**PRIMO LOTTO FUNZIONALE CHIUSURA DELL'ANELLO FERROVIARIO IN
SOTTERRANEO NEL TRATTO DI LINEA TRA LE STAZIONI DI PALERMO
NOTARBARTOLO E GIACHERY E PROSEGUIMENTO FINO A POLITEAMA**

**Relazione di ottemperanza sulla verifica preliminare della
progettazione esecutiva (rif. Nota Italferr Prot.RS07-1W01_11_0000150)**

COMMESSA	LOTTO	FASE	ENTE	TIPO DOC.	OPERA/DISCIPLINA	PROGR.	REV.
RS72	01	E	ZZ	RG	MD0000	004	B

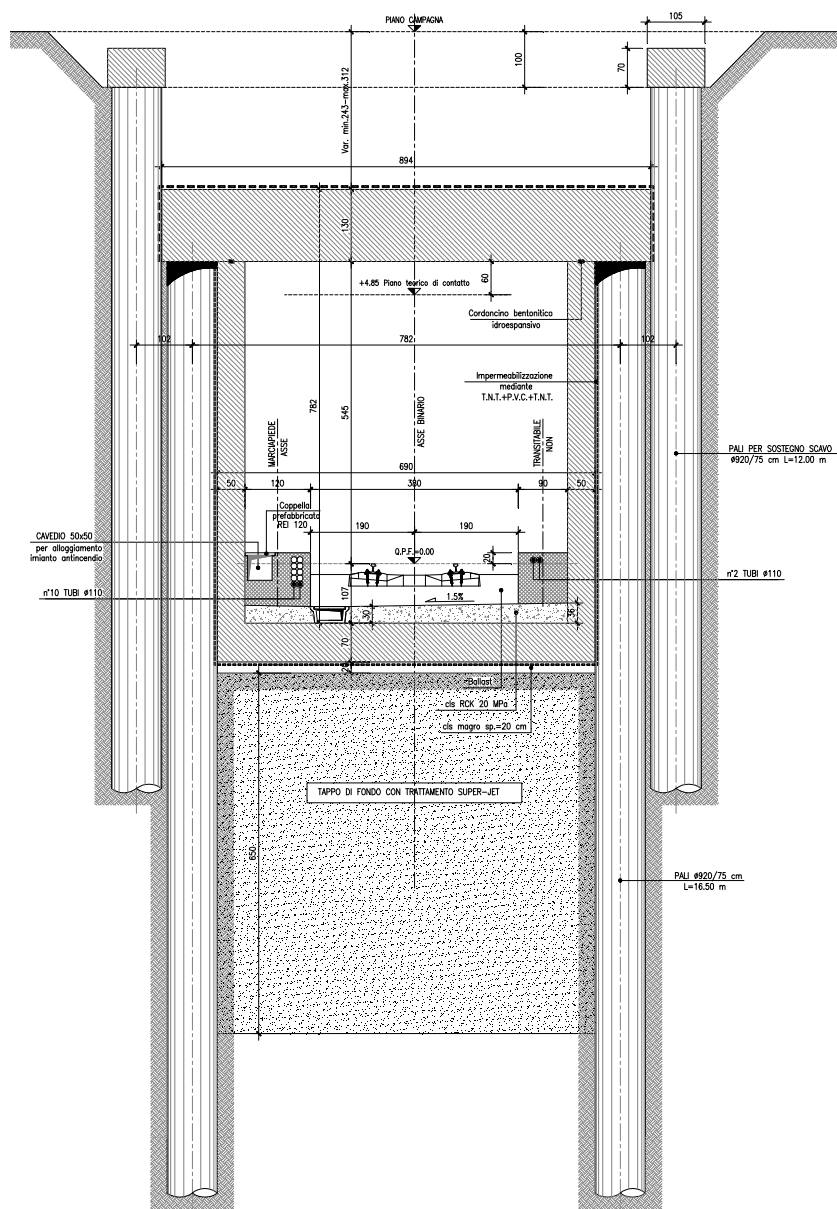
La relazione sulla caratterizzazione dei terreni ha infatti individuato che tale strato di 4 metri sia potenzialmente inquinato e che quindi i terreni risultanti dallo scavo in tale strato siano da conferire in discarica come "rifiuto non pericoloso".

L'aver scelto quindi di porre la posizione dell'intradosso del solettone di copertura proprio in corrispondenza di tale limite permette di separare nettamente le fasi di scavo delle due tipologie di terreno e quindi di minimizzare la quota di "rifiuto non pericoloso".

Se infatti il solettone fosse stato posto a quota superiore si sarebbe scavato "in galleria" (dopo la realizzazione del solettone) una porzione di terreno che conteneva sia terreni naturali sia terreni inquinati. Tale operazione di scavo per sua natura avrebbe mischiato tali terreni e quindi imposto un accrescimento della quantità da portare in discarica come rifiuto non pericoloso".

La scelta operata e proposta in PE è quindi ritenuta dall'appaltatore quella più opportuna sia per salvaguardare lo schema fognario del comune di Palermo in area porto sia per ridurre i costi connessi alla movimentazione di terreno inquinato.

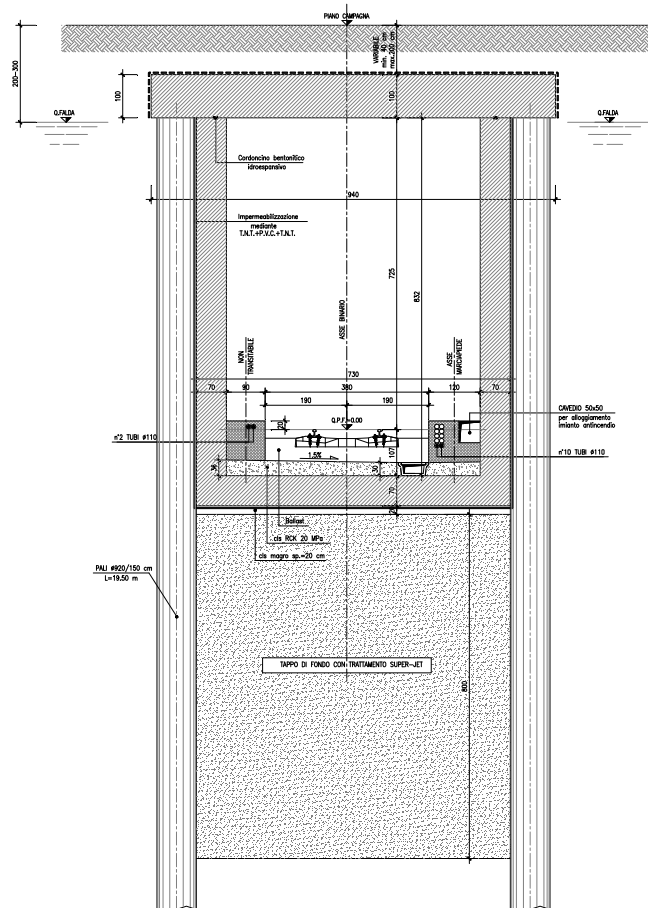
Soluzione 1 - Una prima alternativa analizzata prevedeva la realizzazione di una sola cortina di pali, un primo scavo sino a quota -4,00 m dal piano campagna per l'asportazione del terreno inquinato, la realizzazione del solettone a quota testa pali (circa -2.00 m dal p.c.) o mediante ritombamento da -4 a quota progetto, tramite un rilevato provvisorio, o tramite una cassetta a perdere o infine per mezzo di elementi prefabbricati autoportanti in fase di getto, ed il successivo scavo a foro cieco della restante parte di terreno come mostra la figura seguente:

Questa soluzione, oltre a presentare la problematica delle manutenzioni dei collettori che attraversano il tracciato ferroviario all'interno della galleria ferroviaria, conduce ad un aumento notevole delle sollecitazioni nei pali, e nella fodera definitiva, oltre che un'incremento delle deformazioni in "pancia", con conseguenti ripercussioni, in termini di cedimenti differenziali sugli edifici e aree circostanti.

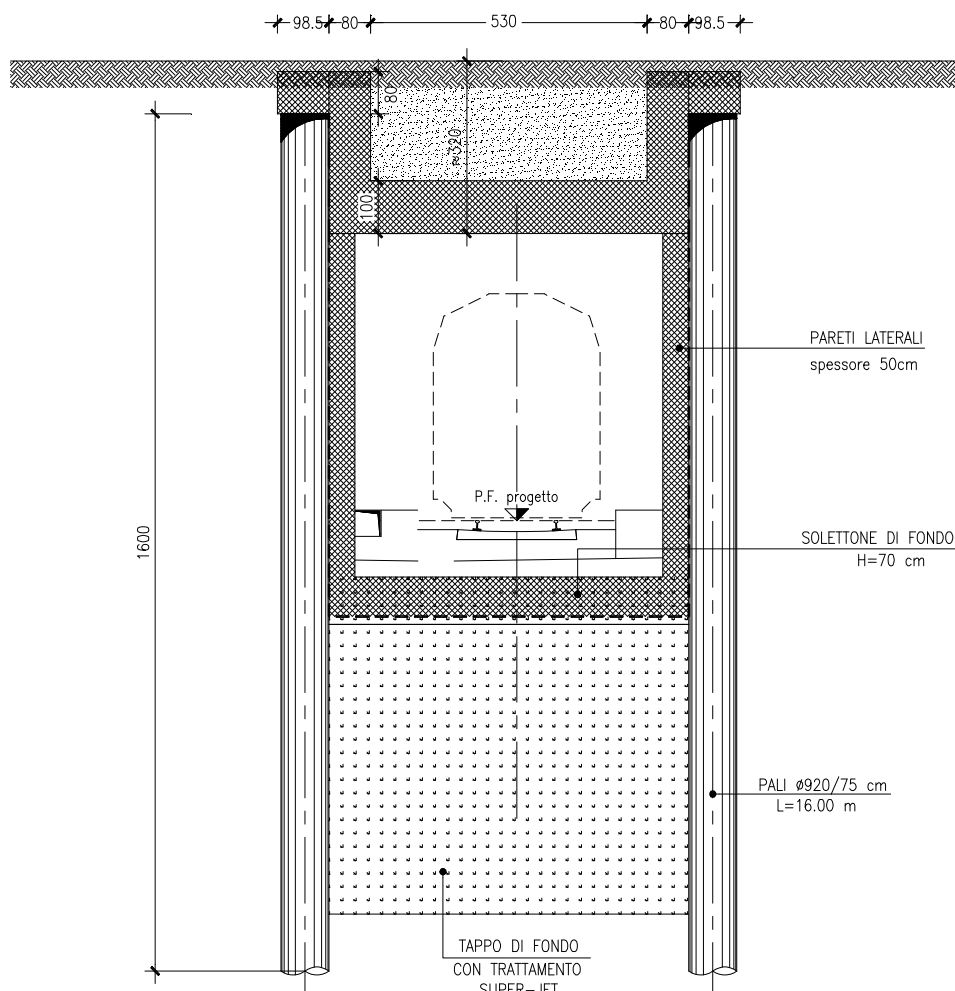
Soluzione 2 - La seconda alternativa, prevede la realizzazione del solettone di copertura "sospeso", lasciando la testa pali prossima al p.c. a sempre al di sopra della quota di falda, realizzando prima la trincea a fino a quota -4m per lo smaltimento dei terreni inquinati e successivamente gettando il solettone su casseraura a quota più alta oppure contro terra nel caso in cui la livelletta resti bassa.

Le principali criticità di tale alternativa sono:

- o sbarramento, per mezzo delle fodere del solettone sospeso, che si viene a creare tra l'area porto e l'interno, costituendo un grosso limite per tutti i nuovi attraversamenti che si andranno a realizzare;
- o difficoltà di impermeabilizzazione del solettone superiore e necessità di garantire l'allontanamento delle acque che tendono ad accumularsi nella "vasca" creata dal solettone;
- o scarsa efficienza strutturale dovuta al particolare collegamento solettone-pali;
- o necessità di garantire un certo numero di attraversamenti superiori, sia per permettere il passaggio dei collettori esistenti, sia per ripristinare il collegamento monte valle della falda.

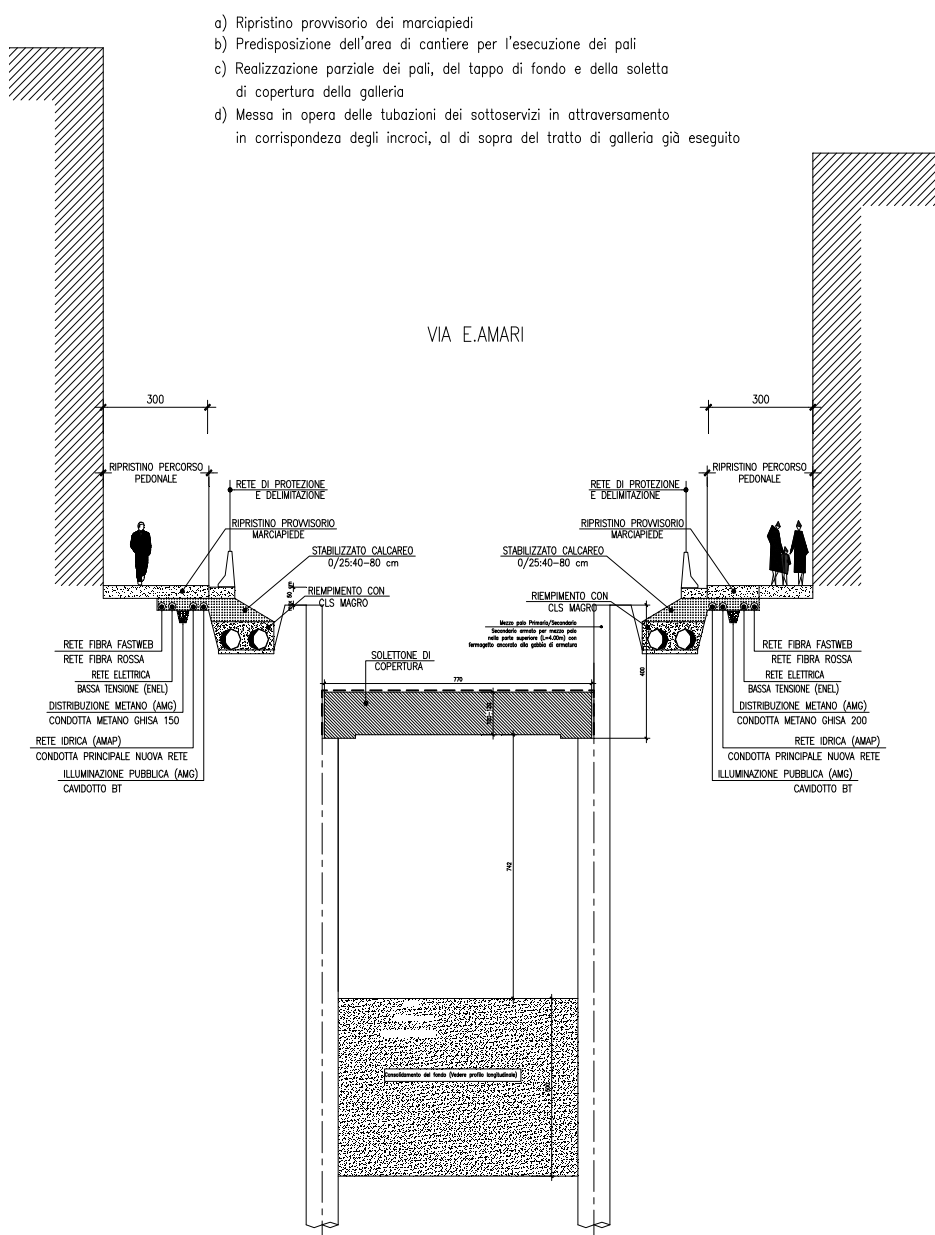
La modifica altimetrica ha quindi determinato condizioni di scavo e geometrie delle opere diverse da quelle previste nel PD lungo tutta via Amari. In particolare si segnala che nella nuova configurazione in alcuni tratti lo scavo da eseguire per la realizzazione del solettone di copertura raggiungono profondità variabili fino ad un massimo di 4,00 m.

- un maggiore impegno e consistenza delle opere di protezione allo scavo per la realizzazione del solettone di copertura.

La figura che segue mostra una sezione trasversale lungo via Amari con la presenza della linea ferroviaria e dei fabbricati nella loro configurazione geometrica reale per segnalare la delicatezza dell'intervento.

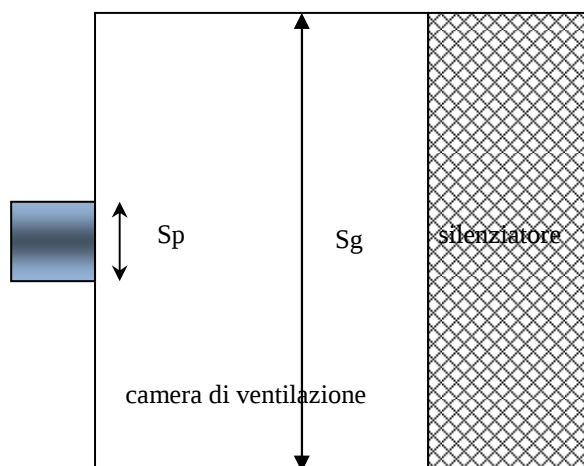
In riferimento a quanto esplicitato dai referenti per la progettazione meccanica di Italferr, di seguito si riportano le motivazioni tecniche per le quali si ritiene che il calcolo del dimensionamento deve viceversa considerare le perdite di pressione dinamica nel ventilatore.

Il recupero della pressione dinamica si considera generalmente nei flussi d'aria nei canali, dove il flusso è laminare, date le velocità limitate e la configurazione geometrica dei canali. In una configurazione come quella dei condotti di estrazione delle stazioni, le velocità di uscita dai ventilatori sono molto elevate (superiori a 20 m/sec) . A valle dei ventilatori vi sono brusche espansioni, (camera di ventilazione) seguite da contrazioni, (silenziatori) cambiamenti di direzione, ecc. con conseguente moto turbolento dell'aria, che inibisce il recupero della pressione statica. Questo è tanto più accentuato, quanto maggiore è l'allargamento a valle del ventilatore.

Questa situazione è espressa nel testo "Handbook of hydraulic resistance, 3rd Edition, 1996" di I.E. Idelchik, in cui è stabilito che nel caso di una brusca espansione dalla sezione S_p (sezione del ventilatore) alla sezione S_g (sezione del locale in cui il ventilatore immette), è da tenere conto di una perdita (shock loss) , pari a : $\Delta H = P_d \times (1 - S_p/S_g)^2$ dove ΔH è la shock loss, e P_d è la pressione dinamica. Nel caso che S_p e S_g siano simili, la shock loss è limitata (vi è praticamente recupero della pressione dinamica) ; se S_g è molto più grande di S_p , la shock loss si avvicina alla pressione dinamica, ed il recupero è limitato.

Nel caso delle stazioni di Palermo oggetto della presente nota, la sezione del ventilatore è pari a 3,14 mq, la sezione della camera in cui i ventilatori immettono è pari a circa 36 mq. Ne deriva che la shock loss è pari a $P_d \times (1 - 3,14/36)^2 = P_d \times 0,83$. Di conseguenza il recupero di pressione dinamica è pari al 17% , e si è preferito non considerarlo. Questo è ulteriormente avvalorato dal fatto che essendo in funzione un solo ventilatore, la distribuzione del flusso all'uscita del ventilatore è asimmetrica , con la possibilità di ulteriore riduzione del recupero.
